改善箇所説明図

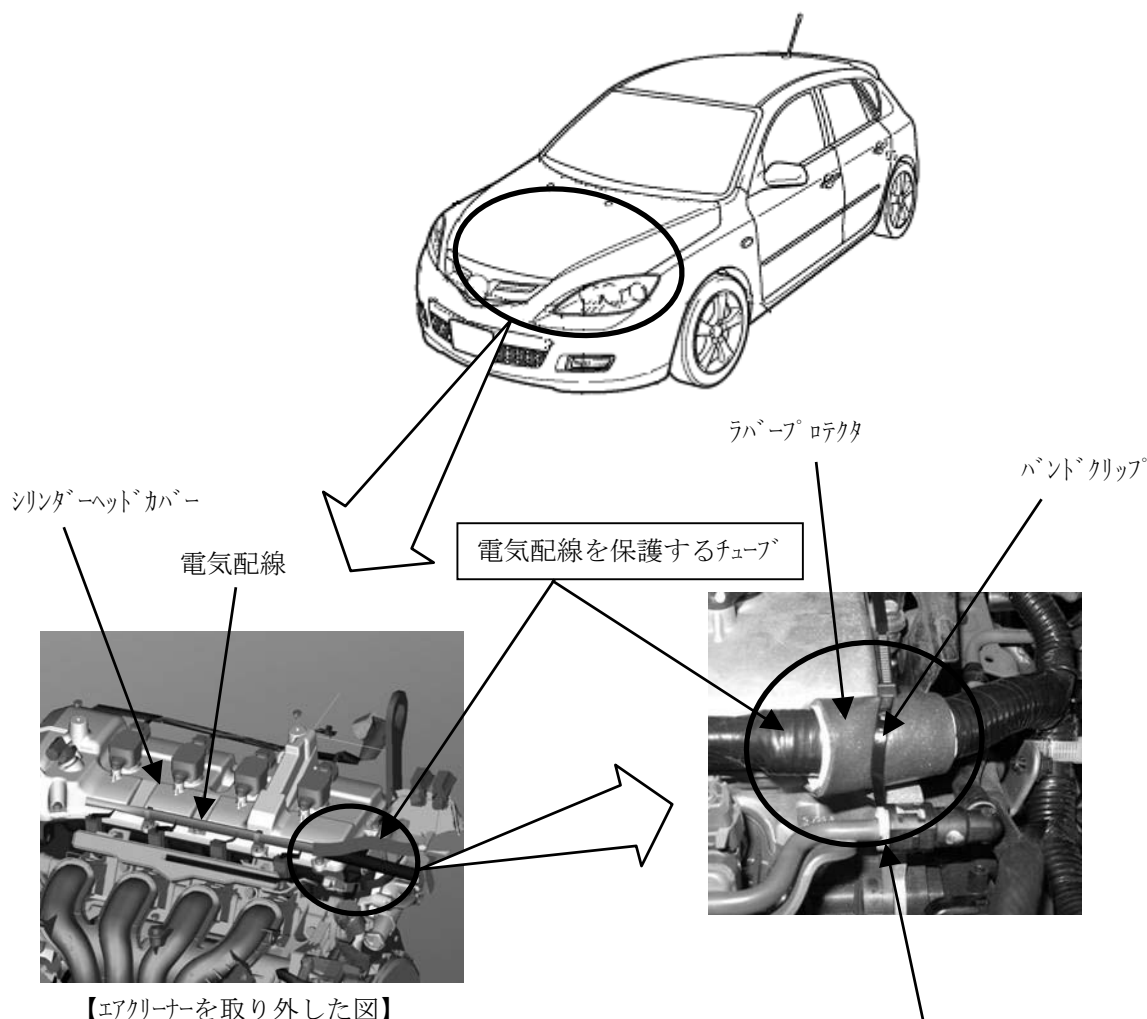
基準不適合発生箇所

原動機制御用電気配線を保護するチューブの材質が不適切なため、当該電気配線が原動機のシリンダーヘッドカバーとエアクリーナーに挟まれて配索された場合に、ヘッドカバーの含有成分と熱の影響で当該チューブの強度が低下するものがある。そのため、そのまま使用を続けると、当該チューブが摩滅し、最悪の場合、電気配線が損傷して短絡し、原動機が停止して再始動できなくなるおそれがある。

改善の内容

全車両、電気配線を点検し、当該チューブに損傷のないものは①の処置を行う。当該チューブにのみ損傷があるものは①及び②の処置を行う。当該チューブ及び電気配線に損傷があるものは①、②及び③の処置を行う。

- ①当該チューブにラバープロテクタを巻いて、バンドクリップでシリンダーヘッドに固定する。
- ②当該チューブを対策品と交換する。
- ③電気配線を補修する。
